Gemeinde Weingarten (Baden)

Vorhabenbezogener Bebauungsplan Nr. 72 "Sebold-Areal"

– Offenlage –

Synopse

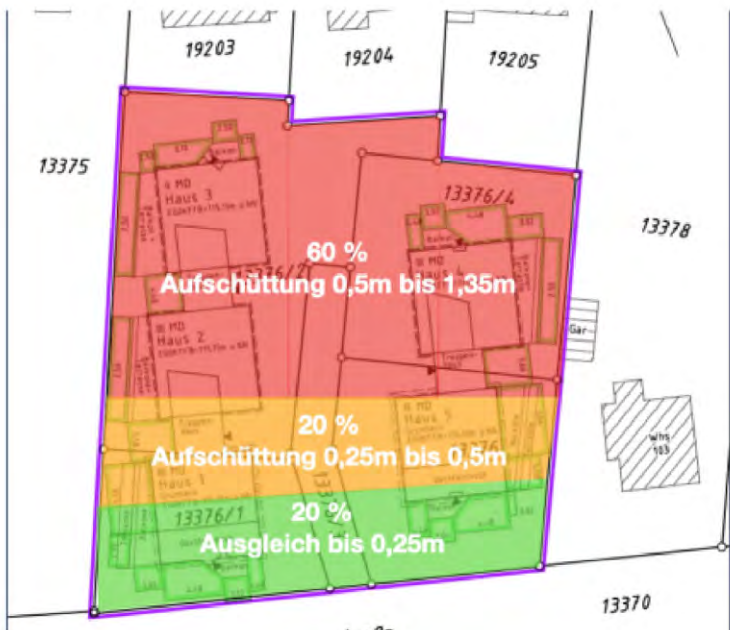
Einspruch Nr. 1 - Bebauung in der dritten Reihe Sachstand: In der Planbebauung wird eine Bebauung mit einer dritten Reihe geplant. In Gemeindegebiet Weingarten wird eine Bebauung in der dritten Reihe grundsätzlich nicht gestattet und wurde in der Vergangenheit regelmäßig abgelehnt.	Wird zur Kenntnis genommen. Mit dem Instrument der Bebauungsplanung kann die Gemeinde hoheitlich ihre Entwicklungsziele – hier die Schaffung von Wohnraum im Innenbereich – definieren. Aufgrund der vorhandenen Grundstücksgröße mit Tiefen von ca. 47 m - 63,5 m ist hier eine Nachverdichtung in einer ortsintegrierten Lage möglich. Durch den Bebauungsplan wird die Innenentwicklung gefördert und eine Flächeninanspruchnahme im Außenbereich vermieden.	Wird zur Kenntnis genommen. Der Stellungnahme der Verwaltung wird zugestimmt. An der Planung wird festgehalten.

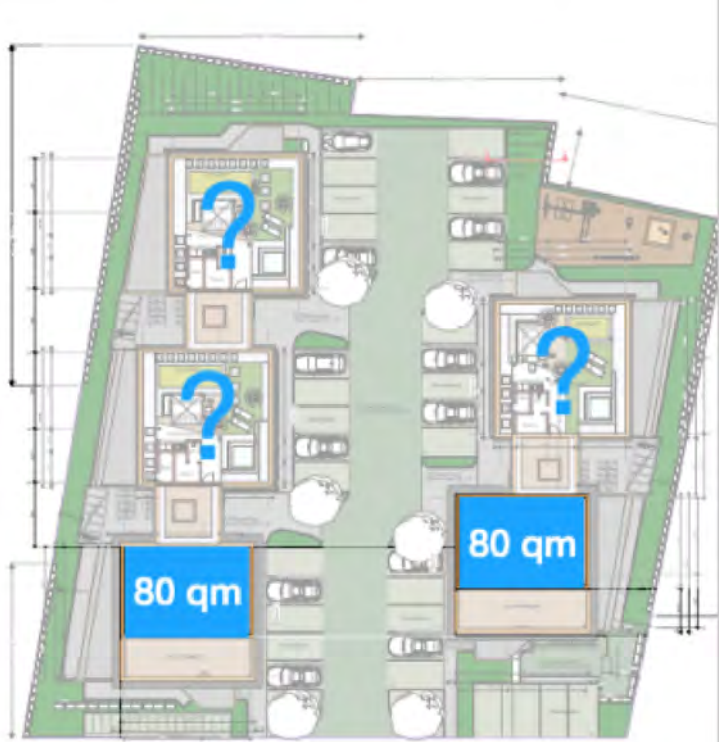
Nr. 4 - großflächige Aufschüttungen des Geländes Sachstand: Im Rahmen der Erstellung der Baupläne wurden vorhandene Höhen nicht korrekt erfasst. Dies führt dazu, dass rund 60% der Fläche des Sebold-Areals um mehr als 0,5 Meter und bis zu 1,35 Metern aufgeschüttet werden müssen. Die Nachvermessung durch ein Vermessungsbüro hat stattgefunden. Die häufig gestellten Nachfragen nach Aufschüttungen haben sich als gerechtfertigt erwiesen.  Bild 4: Aufschüttungen Wertung: Der Bauträger hat schon mehrfach Pläne mit nicht korrekten Angaben zu vorhandenen Geländehöhen des Sebold-Areals und der angrenzenden Grundstücke eingereicht. Hierdurch wurde der Eindruck er-	Wird zur Kenntnis genommen. In den Ansichten der Planung im Vorhaben- und Erschließungsplan zur Offenlage wird eindeutig die Aufschüttung des Geländes durch Darstellung des bestehenden und geplanten Geländes erkennbar. Ein Höhenunterschied besteht bereits im Bestandsgelände. Bezugspunkt für die Planung ist die angrenzende Ringstraße. Durch den gemäß LKreiWiG gebotenen Erdmassenausgleich Vorort sowie einer Geländehöhenanpassung auf das Niveau der Ringstraße ergeben sich Böschungen / Mauerscheiben zu den Grundstücksgrenzen. Die geplante Geländehöhe liegt nach Vorhabenplanung bei 115,20 m ü.NN., die Kanaldeckelhöhen im Bereich der Ringstraße liegen zwischen 114,98 m und 115,12 m ü.NN. Durch die Geländehöhenanpassung wird ermöglicht, dass das anfallende Niederschlagswasser in Richtung Ringstraße abgeführt wird. An der Planung wird festgehalten.	Wird zur Kenntnis genommen. Der Stellungnahme der Verwaltung wird zugestimmt. An der Planung wird festgehalten.

Nr.	Öffentlichkeit	Anregung	Stellungnahme der Verwaltung	Beschlussvorschlag	Beschluss
		weckt, dass das Gelände relativ eben verläuft und nur geringe Bodenausgleichsmaßnahmen notwendig seien. Einspruch Nr. 4: Großflächige Aufschüttungen von 0,5 Metern bis zu 1,35 Metern sind nicht akzeptabel und auch im Gebiet Bruch Östlich I nicht zulässig. Die Gemeinde Weingarten hat analog der Vorgehensweise zum Bebauungsplan Bruch Östlich I maximal zulässige Aufschüttungen in Fläche und Höhe festzulegen. Eine Neuplanung mit daran angepassten Geländeaufschüttungen ist danach vorzunehmen und damit die Anforderungen an die Ökologie des gesamten Gebiets Bruch sicher zu stellen.			
		Nr. 5 - Stützmauern und Geländeübergänge zu vorhandenen Grundstücken Sachstand: In den aktuellen Plänen des Bauträgers sind in Summe ca. 150 lfm. an verschiedenen Mauern unterschiedlicher Ausführung vorgesehen. Die Geländehöhen sind teilweise immer noch falsch angegeben. Da Fahrwege und Parkplätze direkt an Stützmauern liegen, sind zusätzliche Höhen als technischer Überfahrerschutz notwendig aber bisher nicht berücksichtigt. Dadurch werden Stützmauern bis ca. 1,30 m Höhe notwendig.  Bild 5: Stützmauern Wertung: Der Bauträger hat schon mehrfach Pläne mit nicht korrekten Angaben zu vorhandenen Geländehöhen des Sebold-Areals und der angrenzenden Grundstücke eingereicht und nachträglich ausgetauscht. Trotz vielfacher Nachfragen aus der Bevölkerung wurde dieses Thema immer übergangen. Bauamt und Dienstleister ModusConsult haben die eingereichten Pläne nicht ordnungsgemäß geprüft. Der Beschluss der Offenlage wurde auf Basis falscher Pläne gefasst, Nachfragen der Gemeinderäte in der	Wird zur Kenntnis genommen. Die rechtlichen Anforderungen an private Zufahrten und Stellplätze und die damit verbundene Verkehrssicherheit sind grundsätzlich einzuhalten, werden jedoch nicht im Bebauungsplanverfahren geregelt. Durch die geplante Geländeanpassung zur Ringstraße (siehe Ausführungen zu o.g. Punkten) sind Böschungen / Mauerscheiben zu den Grundstücksgrenzen in der Vorhabenplanung vorgesehen und auch bauplanungsrechtlich und bauordnungsrechtlich zulässig. Aufgrund einer unzureichenden Darstellung der bestehenden Geländesituation in den Ansichten des Vorhaben- und Erschließungsplans hat der Gemeinderat seine Beschlussfassung zur Offenlage mit der Maßgabe gefasst, dass in die Vorhaben- und Erschließungsplanung zu der geplanten Geländehöhe die bestehende Geländehöhe an den Grundstücksgrenzen dargestellt wird. Entsprechend wurde der Bestandteil des Bebauungsplans 'Vorhaben- und Erschließungsplan' zur Offenlage angepasst. Es liegen bei der Planung keine planungsrechtlichen, bauordnungsrechtlichen und städtebauliche Gründe vor, die einer Realisierung des Vorhabens entgegenstehen können. An der Planung wird festgehalten.	Wird zur Kenntnis genommen. Der Stellungnahme der Verwaltung wird zugestimmt. An der Planung wird festgehalten.

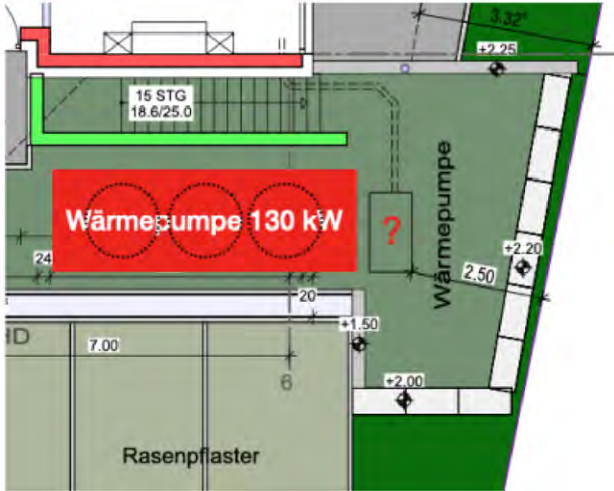
Themengebiet: Bauordnung Nr. 11 -3-geschoßig + Staffelgeschoß - Wahrnehmung als 4-geschossiges Gebäude Sachstand: Im Entwurf der planungsrechtlichen Festsetzungen (Teil B- 1: Begründung ..., Seite 37) wird die Bebauung an der Ringstrasse für die Häuser 1 und 5 als dreigeschossig angegeben, obwohl im vierten Geschoß (DG) keinerlei Einschränkungen in der Raumhöhe gegenüber anderen Geschossen vorliegen und keine Schrägen durch Dachflächen gegeben sind. Andererseits sollen, vom Planungsbüro textlich so ausgewiesen, die Wohnhäuser der Bebauung Herrschaftsbruch aus topografischen Gründen als zweigeschossig wahrgenommen, obwohl diese nach geltendem Baurecht als 1 1/2 geschossig genehmigt und erbaut wurden.  Bild 11: Anzahl Vollgeschosse Wertung: Das Planungsbüro Modus Consult legt hier die Definitionen von Vollgeschossen nach eigenem Empfinden und sachlich nicht korrekt aus. Das Dachgeschoß des Planvorhabens ist als Vollgeschoß zu werten.	Wird zur Kenntnis genommen. Der Begriff des Vollgeschosses wird in der Landesbauordnung für Baden-Württemberg definiert. Keine Vollgeschosse sind unter anderem oberste Geschosse, bei denen die Höhe von 2,3 m über weniger als drei Viertel der Grundfläche des darunterliegenden Geschosses vorhanden ist. Das Dachgeschoss der konkreten Planung ist kein Vollgeschoss und somit auch nicht als solches zu bewerten. Des Weiteren wird die Wand- und Gebäudehöhe unabhängig von der gewählten Geschosshöhe planungsrechtlich begrenzt. Über die Höhenentwicklung und Nachverdichtung liegt ein Grundsatzbeschluss der Gemeinde vor. Aufgrund der Straßenbreite der Ringstraße ist hier grundsätzlich eine höhere Bebauung mit drei Vollgeschossen und Dachgeschoss entlang der Ringstraße städtebaulich verträglich. Die planungsrechtlichen Festsetzungen und die konkrete Vorhabenplanung sehen eine Abstufung der Gebäude- und Wandhöhen von der Ringstraße hin Richtung Bebauung Bruch Östlich I vor, um einen städtebaulich verträglichen Übergang zur eingeschossigen Wohnbebauung im Herrschaftsbruch zu schaffen. Zu den Ausführungen zu den Nr. 2 Bauhöhen, Nr. 3 Dachterrassen und Nr. 4 Aufschüttungen der Stellungnahme vom 15.05.2021 wird verwiesen. An der Planung wird festgehalten.	Wird zur Kenntnis genommen. Der Stellungnahme der Verwaltung wird zugestimmt. An der Planung wird festgehalten.

Nr.	Öffentlichkeit	Anregung	Stellungnahme der Verwaltung	Beschlussvorschlag	Beschluss
		Die Ausführung als Mansardendach dient einzig der Einhaltung der geringeren Wandhöhe bei gleichzeitiger Vermeidung von Dachschrägen. Der Verweis auf die topografische Lage (vorhandene Geländehöhe) erfolgt hier erstmals. Bisher wurden die korrekten Geländehöhen nicht berücksichtigt. Der gegebene Hinweis auf eine optische Wahrnehmung der Gebäudehöhe stellt sich somit genau umgekehrt dar. Dachterrassen mit Attika verstärken diesen Eindruck zusätzlich neben der großflächigen Geländeaufschüttung von teilweise über einem Meter. Einspruch Nr. 11: Der persönliche und einseitige Eindruck des Planverfassers bezüglich der vorhandenen Bebauung der Flurstücke 19203 und 19204 ist aus dem Kontext gerissen und somit aus dem Bebauungsplan zu entfernen. Die Dachgeschosse in den Häusern Nr. 1 und 5 sind inhaltlich Vollgeschossen gleichzusetzen. Die Dachterrassen der Häuser 2, 3 und 4 mit den entsprechenden gemauerten Aufbauten und der Attika sind zu untersagen. Die Wandhöhen sind zu reduzieren und die Stockwerkshöhen anzupassen alternativ ist die Anzahl der Stockwerke zu reduzieren.

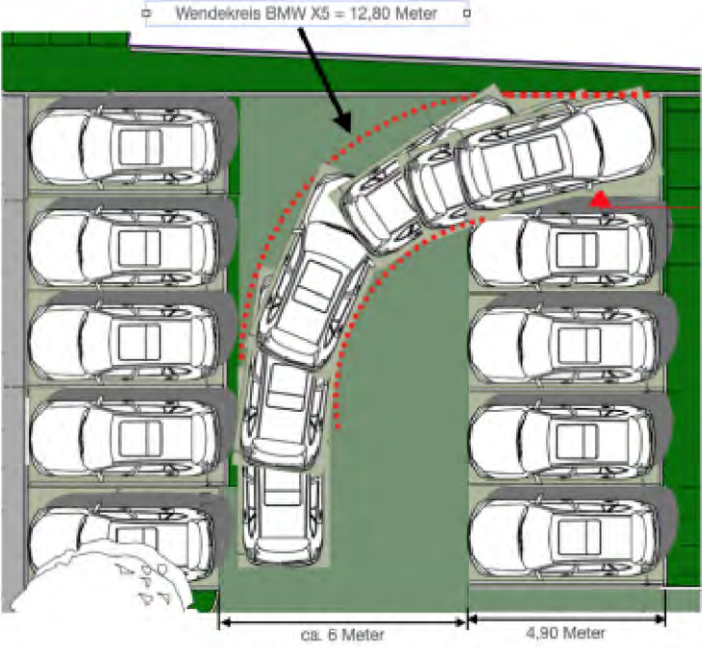
Themengebiet: Baurecht Nr. 14: Wärmepumpe im Plan falsch dimensioniert Sachstand: Im Planantrag des Bauträgers ist eine Wärmepumpe zur Erzeugung der Wärme zum Heizen und für Warmwasser sowie möglicherweise zur Kühlung im Sommer eingezeichnet. Weitere Aggregate zur Erzeugung von Wärme sind im Plan nicht vorgesehen. Die planerisch dargestellte Wärmepumpe ist bezüglich ihrer Abmessungen maximal für ein 1- bis 2-Familienhaus geeignet, nicht jedoch für dieses Bauvorhaben mit mehr als 2.200 qm geplanter Wohnfläche.  Bild 14: Wärmepumpe im Plan falsch dimensioniert	Wird zur Kenntnis genommen. Auf vorherige Ausführungen wird verwiesen. Die Dimensionierung der Wärmepumpe ist nicht Regelungsgegenstand des Bebauungsplanverfahrens. An der Planung wird festgehalten.	Wird zur Kenntnis genommen. Der Stellungnahme der Verwaltung wird zugestimmt. An der Planung wird festgehalten.

Nr.	Öffentlichkeit	Anregung	Stellungnahme der Verwaltung	Beschlussvorschlag	Beschluss
		Wertung: Die Planung "verniedlicht" auch hier die wahren benötigten Größen und technischen Erfordernisse. Auf Basis der Wohnfläche und der Bauausführung wird eine Wärmepumpe mit deutlich anderen Leistungsgrößen und räumlichen Dimensionen benötigt. Auch die Schallschutzvorgaben (tagsüber: 50 dB(A), nachts: 35 dB(A) erscheinen bei Lüftergeräuschen von ca. 60 dB(A) nicht einhaltbar. Daneben verweisen wir auf den Einspruch-Nr. 14: Nichtgenehmigungsfähigkeit von Mauern auf/an der Grundstücksgrenze, womit ein Schallschutz nicht zur Verfügung steht. Einspruch Nr. 14: Die Planung ist für diesen Teil abzulehnen und durch ein hinsichtlich Größe und Leistungsfähigkeit realistischen Ansatz zu ersetzen. Anlagen dieser Größe müssen im Plan eindeutig ersichtlich sein. Ein Lärmgutachten muss vor der Genehmigung vorliegen. Alternativ ist eine Unterbringung der Anlagen im Untergeschoß vorzusehen.

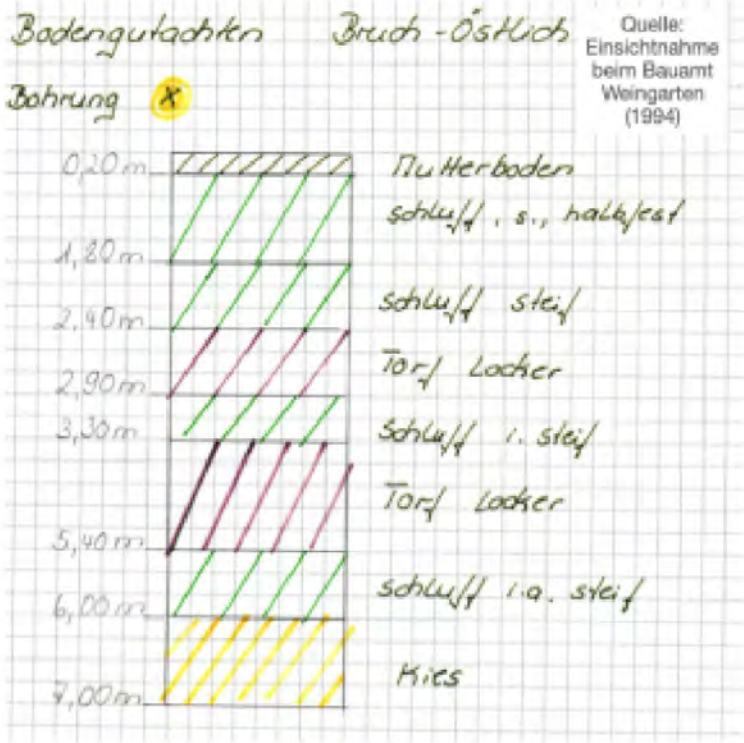
Themengebiet: Baurecht Nr. 15: Schutz von Kindern auf dem Spielplatz Sachstand: Im Planantrag des Bauträgers ist der Spielplatz in direkter Nähe zu den befahrbaren KFZ-Parkflächen vorgesehen. Der Spielplatz hat eine geplante Geländehöhe von 114,70 m, die Parkflächen sind auf einer Höhe von 115,20 m geplant. Der Spielplatz liegt somit 0,5 Meter unterhalb der befahrbaren KFZ-Parkflächen. Eine Absicherung der befahrbaren Parkflächen zum Spielplatz ist nicht vorgesehen.  Bild 15: Spielplatz und anliegende KFZ-Stellplätze Wertung: Spielplätze und darauf spielende Kinder müssen einem besonderen Schutz unterliegen. In dem Planantrag ist keinerlei Schutz des Spielplatzes gegenüber den möglichen Gefahren ausgehend von den direkt daneben liegenden befahrenen Parkflächen vorgesehen. Dies ist noch problematischer, da der Spielplatz einen halben Meter unterhalb der Parkflächen liegt. Spielende Kinder sind auf Höhe der Abgasanlagen von Fahrzeugen. Erheblicher Rangierverkehr ist durch die Enge der Parkflächen zu erwarten. Gesundheit und Unversehrtheit von Kindern und Begleitpersonen wird nicht ausreichend geschützt. Eine solche Ausführung ist im Genehmigungsfall als grob fahrlässig zu werten. Einspruch Nr. 15: Die vorgesehene Anordnung und Ausführung von dicht neben dem Spielplatz liegenden Parkplätzen ist	Wird zur Kenntnis genommen. Die rechtlichen Anforderungen an private Zufahrten und Stellplätze und die damit verbundene Verkehrssicherheit sind grundsätzlich einzuhalten, werden jedoch nicht im Bebauungsplanverfahren geregelt und sind auch nicht im Bebauungsplanverfahren nachzuweisen. An der Planung wird festgehalten.	Wird zur Kenntnis genommen. Der Stellungnahme der Verwaltung wird zugestimmt. An der Planung wird festgehalten.

Nr.	Öffentlichkeit	Anregung	Stellungnahme der Verwaltung	Beschlussvorschlag	Beschluss
		zu untersagen. Ausreichender Schutz von spielenden Kindern und deren Begleitung ist sicher zu stellen. Befahrbare Parkflächen ohne besondere Schutzmaßnahmen sind an dieser Stelle zu untersagen. Alternativ ist eine von der Ringstrasse befahrbare Tiefgarage vorzusehen.			
		Themengebiet: Planverfahren Nr. 16: Interessenskonflikt Modus Consult Sachstand: Für das Sebold-Areal wurde der Weg der vorhabensbezogenen Bebauungsplanung beschlossen. Somit erstellt der Investor/Bauträger eine Bauplanung, die dann als Grundlage für den zu beschließenden Bebauungsplan verwendet wird. Den eigentlichen Bebauungsplan erstellt Modus Consult auf Basis der Planungen des Bauträgers. Dieser Bebauungsplan wird dann in das Bauleitverfahren eingebracht und veröffentlicht. <pre>graph TD; BT[Bauträger] -- "Bezahlung" --> MC[Modus Consult]; BT -- "Auftrag" --> G[Gemeinde]; BT --> P[Planung]; P --> MC; MC --> EBP[Entwurf Bebauungsplan]; EBP --> G2[Gemeinde, AUT, GR];</pre> Bild 16: Interessenskonflikt Modus Consult Wertung: Modus Consult wird von der Gemeinde mit der Erstellung des vorhabensbezogenen Bebauungsplans beauftragt. Die Kosten hierfür hat der Bauträger zu tragen. Modus Consult hat bisher die Planungen mehr oder weniger ungeprüft von dem Bauträger übernommen und in Textform verfasst (Zahlen verbalisiert). Gestaltende Einflüsse sind seitens Modus Consult nicht zu erkennen, ebenso wenig eine ausreichende prüfende Funktion. Modus Consult befindet sich hier in einem Interessenkonflikt. Auf der anderen Seite wird Modus Consult für viele Bau-Sachverhalte in der Gemeinde von der Gemeinde für Planungs- und Gestaltungsaufgaben eingesetzt. In der Wahrnehmung wird daher Modus Consult als planend und gestaltend von dem Gemeinderat angesehen, was im Fall der vorliegenden Vorgehensweise zum vorhabensbezogenen Bebauungsplan nicht ansatzweise gegeben ist. In diesem Zusammenhang möchten wir auf die Übernahme etlicher Plandaten (Höhen etc.) verweisen, die weder inhaltlich geprüft noch fachlich gewertet bzw. beeinflusst wurden, sondern einfach nur falsch übernommen worden sind. Pläne wurden im laufenden Verfahren ausgetauscht. Fragen von Gemeinderäten wurden falsch beantwortet. Anregung Nr. 16: Die andere Rolle von Modus Consult in der Aufgabe der Erstellung des vorhabensbezogenen Bebauungsplans als die sonst übliche planende und gestalterische Funktion ist in den Beratungen und Entscheidungen durch Gremien und Gemeinderat gedanklich zu berücksichtigen und entsprechend zu werten.	Für das Plangebiet wird ein vorhabenbezogener Bebauungsplan aufgestellt. Bei vorhabenbezogenen Bebauungsplänen kann die Gemeinde die Zulässigkeit von Vorhaben bestimmen, wenn der Vorhabenträger auf der Grundlage eines mit der Gemeinde abgestimmten Plans zur Durchführung der Vorhaben und der Erschließungsmaßnahmen (Vorhaben- und Erschließungsplan) bereit und in der Lage ist und sich zur Durchführung und zur Tragung der Planungs- und Erschließungskosten ganz oder teilweise vor dem Satzungsbeschluss verpflichtet (Durchführungsvertrag) (§ 12 BauGB). Die Tragung der Planungskosten durch den Vorhabenträger ist somit rechtlich ausdrücklich Voraussetzung für den vorhabenbezogenen Bebauungsplan und im Gesetz geregelt. Die Planungshoheit obliegt der Gemeinde, d.h. die Zustimmung zur Vorhabensplanung und zum Bebauungsplan trifft die Gemeinde im eigenen Ermessen. Das Vorhaben im Innenbereich entspricht den städtebaulichen Entwicklungszielen der Gemeinde. Der Durchführungsvertrag dokumentiert die Übereinkunft der Gemeinde und dem Vorhabenträger. An der Planung wird festgehalten.	Wird zur Kenntnis genommen. Der Stellungnahme der Verwaltung wird zugestimmt. An der Planung wird festgehalten.
